VERKSTADS- MEDDELANDE

BETR.	PRODUKT
MONTERING AV GLÖDLAMPA FÖR STRÅLKASTARE	P
	GRUPP
	35
DATUM	NR
Juni 1972	8

Ljusställningsproblem i samband med glödlampsbyte.

Montering av låsfjäder

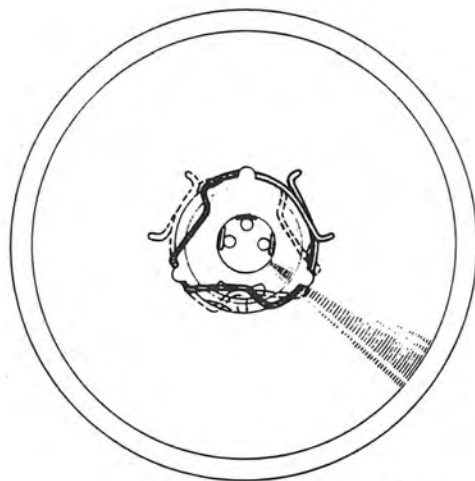
Problem med ljusställningen har rapporterats för vissa strålkastare.

Undersökning av nämnda strålkastare har visat att låsfjädern för lamphållaren varit felmonterad. Låsfjädern skall monteras i ettdera av de två lägen bilden nedan anger. Annan montering av låsfjädern kan medföra att denna hindrar styrknastern på lamphållaren från att inta rätt läge i reflektorn.
